Název: „MVE Štvanice – rekonstrukce technologie“
Druh zadávacího řízení: Otevřené řízení
Evidenční číslo veřejné zakázky: 638903

Věc: **Dodatečná informace č. 2 k zadávacím podmínkám (ze dne 3.8.2016)**

Požadavek na dodatečnou informaci k zadávacím podmínkám a dodatečná informace k požadavku (č. 2)

Schéma zapojení je ovládacích prvků je na následujícím obrázku:

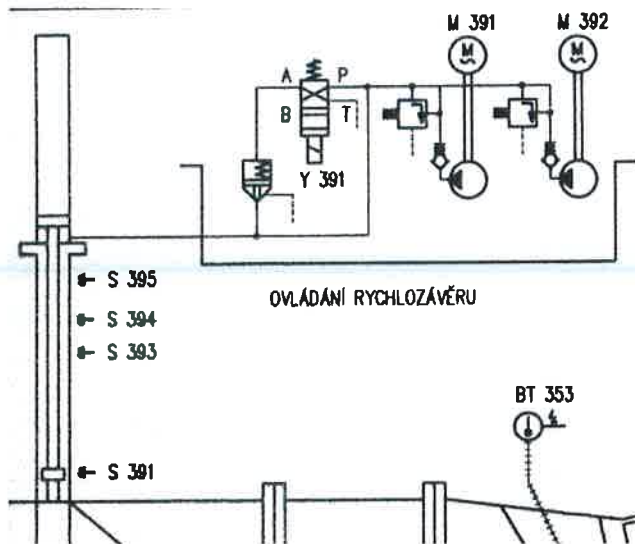
Čerpací agregát RZ: - z důvodů zachování stejné koncepce agregátu požadujeme:

- zaslání stávajících parametrů olejových čerpadel (výkon, průtok, provozní tlak).
- zaslání specifikace stávajících ovládacích hydraulických prvků, snímačů a čidel čerpacího agregátu.

Detailní konstrukční řešení nového hydraulického systému navrhne zhotovitel.

Stávající olejová čerpadla mají el. motor a výkonu 5,5 kW.

Stávající hydromotor má DN 200, PN 16 a zdvih cca 4,3 m.

Schéma zapojení je ovládacích prvků je na následujícím obrázku:

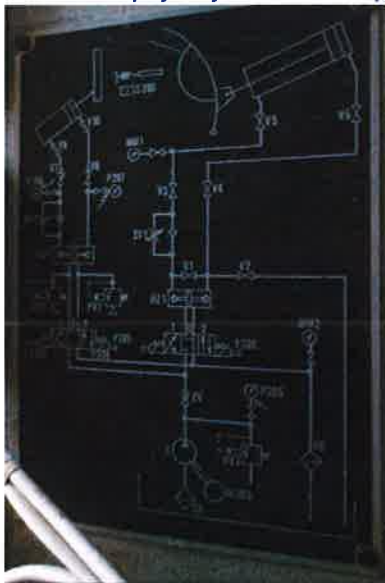
Čerpací agregát Štěrkové propusti: - z důvodů zachování stejné koncepce agregátu požadujeme

- zaslání parametrů olejových čerpadel (výkon, průtok, provozní tlak).
- Žádáme o specifikaci stávajících ovládacích prvků, snímačů a čidel čerpacích agregátů.

Detailní konstrukční řešení nového hydraulického systému navrhne zhotovitel.

Stávající olejové čerpadlo má el. motor a výkonu 5,5 kW.

Stávající hydromotor ovládání klapky má DN 280, PN 25 a zdvih cca 1,8 m.

Vzdálenost mezi čerpacím agregátem a klapkou je cca 35 m.
